ATTO 2 DM-i V1.3.0

Veröffentlichung: Juli – August 2026

Optimierung der System-UI-Darstellung und Textmeldungen

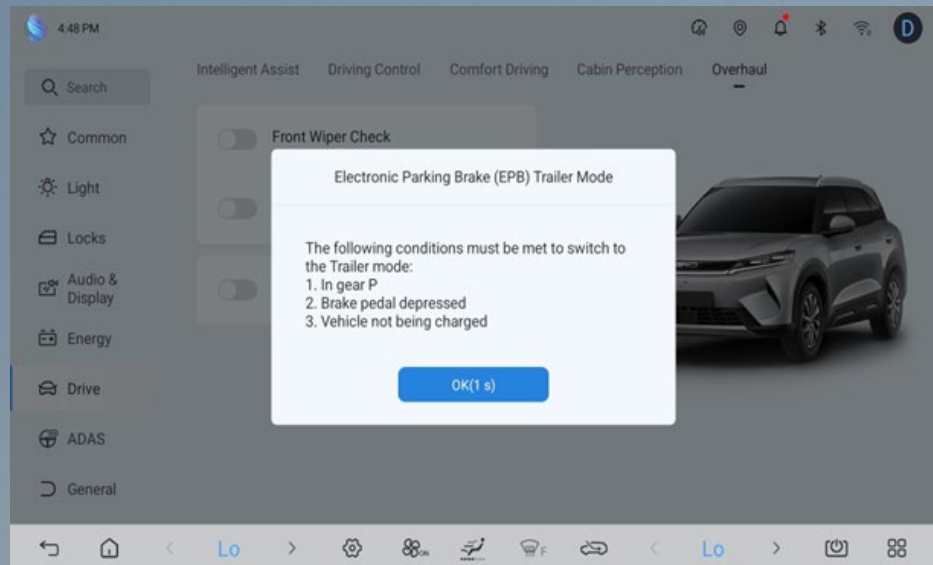
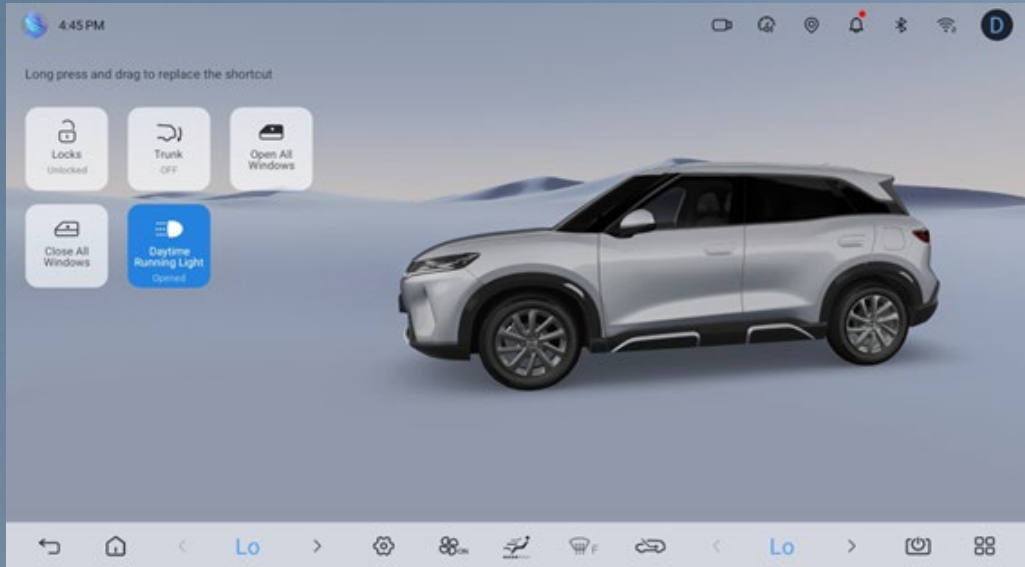
- Lautstärkeregelung über Lenkradtasten oder Lautstärkerad zeigt standardmäßig separate Regler für Medien und Navigation; beide können auch manuell angepasst werden.

- Das Lautstärke-Popup kann erweitert werden und zeigt dann alle verfügbaren Audiokanäle an.
- Die Einblenddauer des Lautstärke-Popups wurde bei Inaktivität auf 4 Sekunden angepasst.

- ICC-Anhängermodus-Anzeige für das Kombiinstrument (DiLink) hinzugefügt.
- UI-Symbole für Schiebedach- und Heckklappensteuerung überarbeitet.
- Logik für ausgegraute Smart-Driving-Funktionen optimiert: Erhält das System ein Deaktivierungssignal, wird das Symbol sofort ausgegraut dargestellt.

- Einstellung „Front Vehicle Start Alert“ (Hinweis beim Anfahren des vorausfahrenden Fahrzeugs) in den Fahrassistenz-Einstellungen hinzugefügt.
- Einstellungen für den Anhängermodus der elektronischen Parkbremse (EPB) im Menü „Fahren & Wartung“ angepasst.

Optimierung der Betriebslogik des Fahrerüberwachungssystems (DMS)

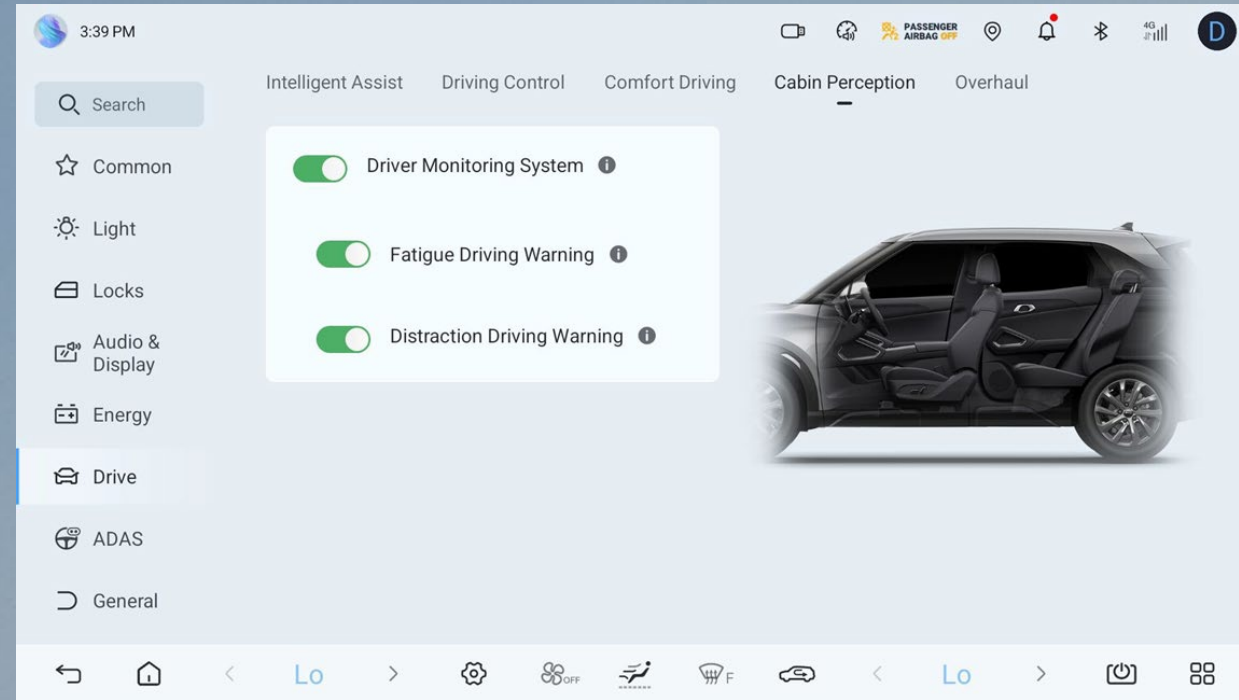
- Unterscheidung zwischen fahrbezogenen und nicht fahrbezogenen Tätigkeiten bei der Ablenkungserkennung. Während fahrbezogener Tätigkeiten (z. B. Blick in die Spiegel oder auf das Kombiinstrument) wird keine Warnung ausgegeben. Bei anderen ablenkenden Verhaltensweisen erfolgt weiterhin eine Warnung.
- Die Warnung bei der Erkennung einer mittleren Müdigkeit wurde entfernt.

Optimierung der Textanzeigen beim Einschalten der Klimaanlage

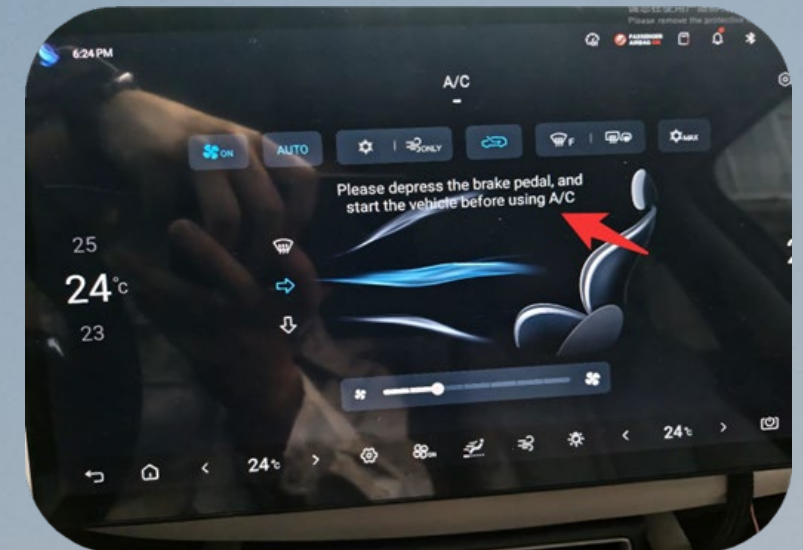
- Textmeldungen – Klimaanlage

Vor OTA

Keine Texteinblendungen bei der Klimaanlage.

Nach OTA

Wenn „Intelligentes Ein-/Ausschalten“ aktiviert ist und die Klimaanlage eingeschaltet wird, erscheint im Kombiinstrument die Meldung: „Bitte treten Sie das Bremspedal und starten Sie das Fahrzeug, bevor Sie die Klimaanlage verwenden.“
